Emne: SV: SV: Detaljregulering Langeland - møte for gjennomgang av plansaken

Oversender dokumentene som gjelder reguleringsplan for område B5 på Langeland i Meland som må er sendt inn til kommunen.

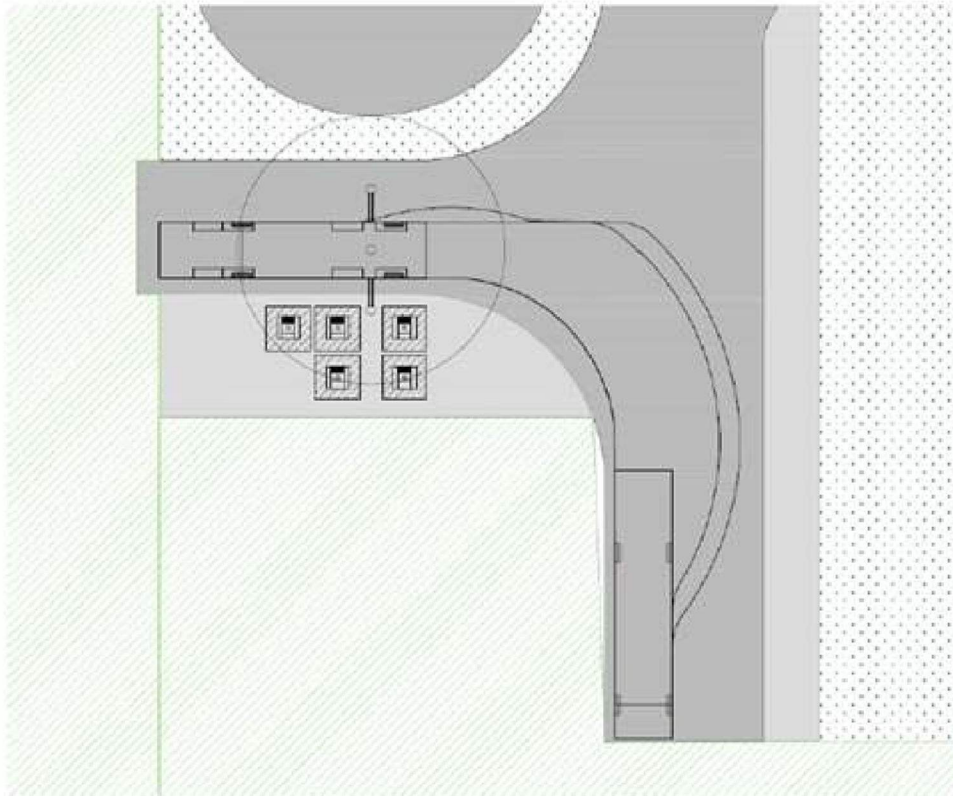
Det er også viktig at renovasjonsbilen får nytta støttelabbane sine. Sjå illustrasjon under som viser korleis ein kan setja opp stasjonen med til dømes 5 behaldarar.

Ut i frå teikningane kan me sjå at det er 82 bueiningar totalt i feltet, då medrekna eventuelle utleigeiningar. Me har antatt i det vidare at tal bueiningar vert 82. Det er frå NGIR si side ok med 2 stasjonar med totalt 9 nedgravne behaldarar. 4 på den eine og 5 på den andre. Me vil tilrå at arealet som er avsett lengst aust i feltet vert stasjonen med 5 behaldarar, og at ein vel stasjonen lengst vest til å vera den andre stasjonen. Då får ein alle fraksjonar på begge stasjonar, minus glas og metall som berre er på stasjonen lengst aust.

- Avstanden frå hovudinngang / bueining bør ikkje vere lengre enn 75 meter, maksimalt 125 meter.
- Rekna frå bakkenivå skal konteinaren ha ei fri løftehøgde på 9,0 meter.

- Ytterkant av konteinar skal plasserast minimum 1,5 meter frå vegg eller andre konstruksjonar som kan skadast under tøming av konteinarane.
- På grunn av moglege luktproblem, må plassering skje meir enn 5 meter frå uteplassar, balkongar/terrassar eller luftinntak til opphaldsrom.

- Konteinaren sitt krokfeste bør ikkje vere meir enn 3,5 meter frå køyreleg veg, men der absolutt grense er 5,0 meter.
- Avstand frå køyreveg eller parkeringsplass til næraste sikringsplattform må vere minimum 1,0 meter for å unngå snø frå brøyting. Området rundt konteinarane skal ikkje fungere som snødeponi.

- Avstand mellom kvar ytterkonteinar må vere minimum 300 mm, om ikkje anna er spesifisert.
- Avstand mellom kvar søyle skal ikkje vere mindre enn 1,5 m.

- Fall ut frå konteinarane bør være minimum 1:20 i 500 mm breidde til alle kantar (5 %).
- Maksimal heilning må ikkje overstige 6 % på veg der renovasjonsbilen vert parkert ved tøming.
